ruta N° 24

PUENTE SOBRE ARROYO RABON

VARIANTE SUPERESTRUCTURA
PRECOMPRIDA SISTEMA BBRV
PROYECTO N° 10338
ESCALA 1:10

LAMINA N° 15

APOYO SOBRE PORTICO EXTREMO

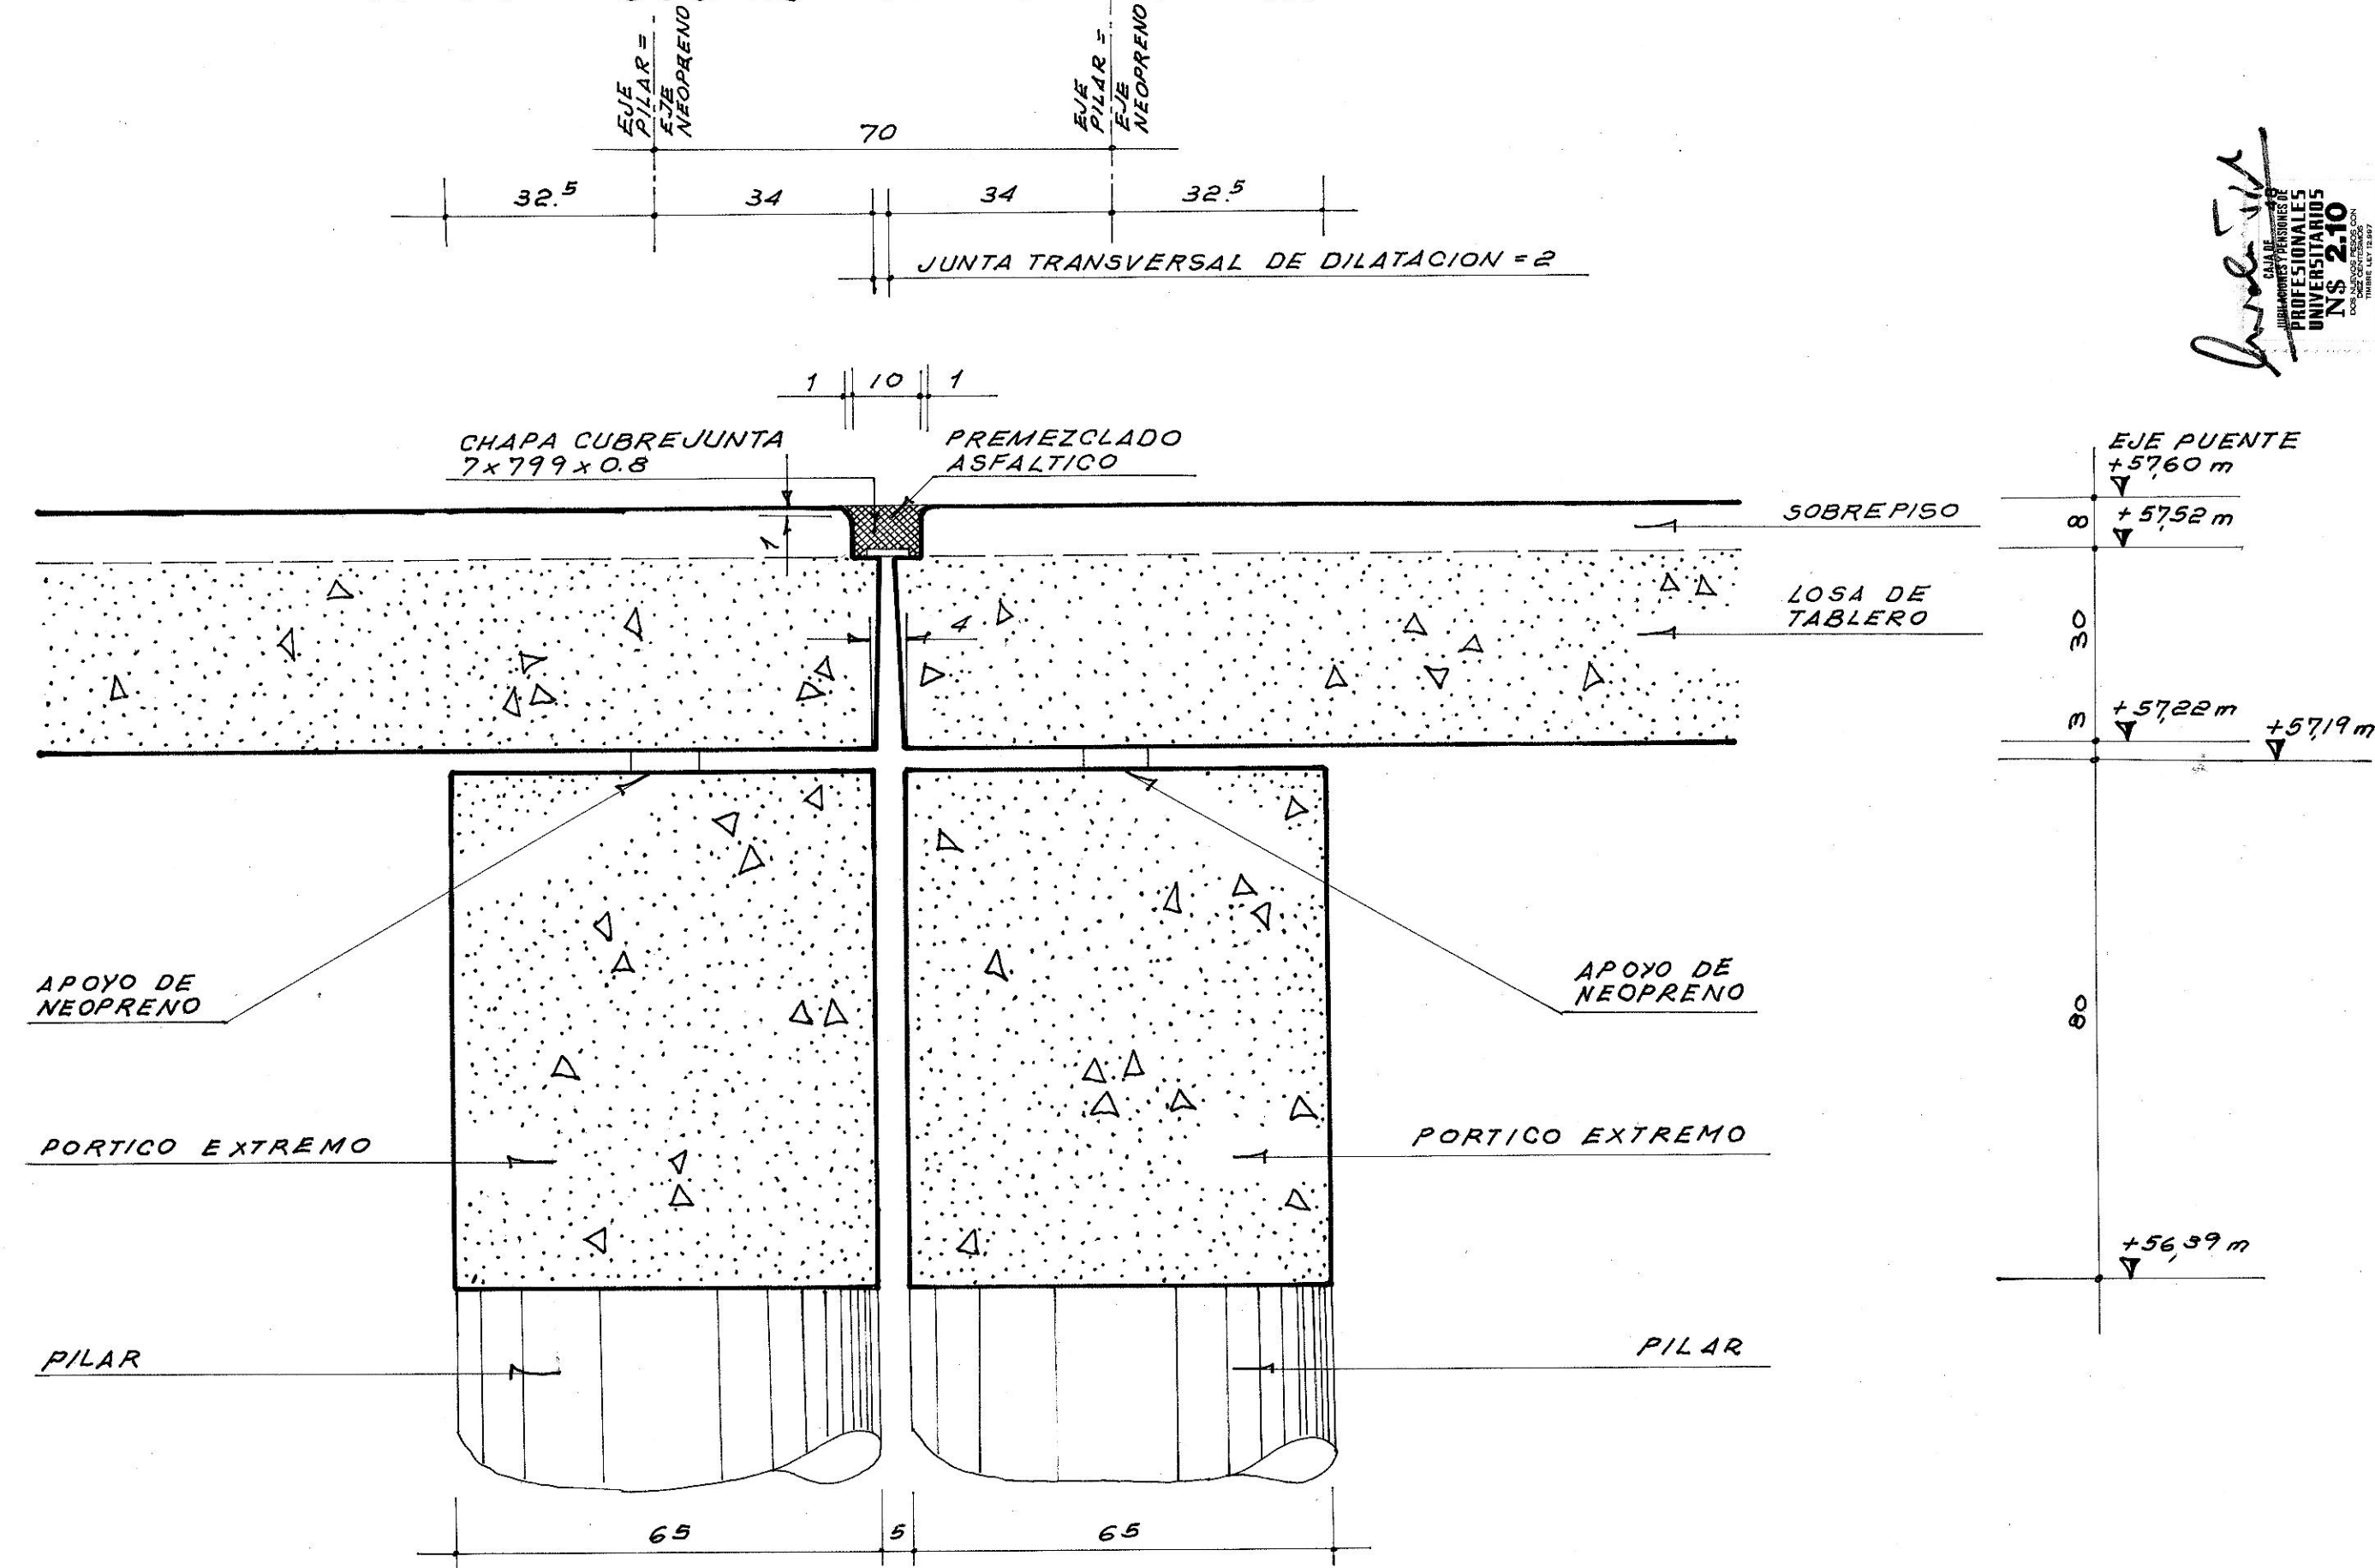
SE INTRODUCIRAN LAS SIGUIENTES MODIFICACIONES A LA LAMINA TIPO LTN°229 DE LA DIRECCION DE VIALIDAD:

PORTICOS ESTRIBO

- I) EL ESPESOR DE LAS PANTALLAS DE PORTICOS ESTRIBO SE CAMBIARA DE $e = 23$ A $e = 22.5$

- II) EL ANCHO DE LA PIEZA P.8 SE DISMINUIRA EN MEDIO CENTIMETRO.

PORTICOS INTERIORES

- I) LA ALTURA DE LAS VIGAS DINTELES DE PORTICOS INTERIORES SE CAMBIARA DE $H = 117$ A $H = 113$

- II) LA ALTURA DE LAS PIEZAS P.18 Y P.19 SE DISMINUIRA EN 4 CENTIMETROS.

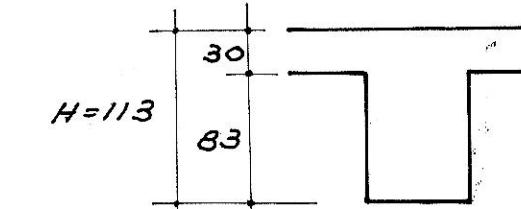
- III) LA PIEZA P.16 SE MODIFICARA DE ACUERDO AL SIGUIENTE DESPIEZO
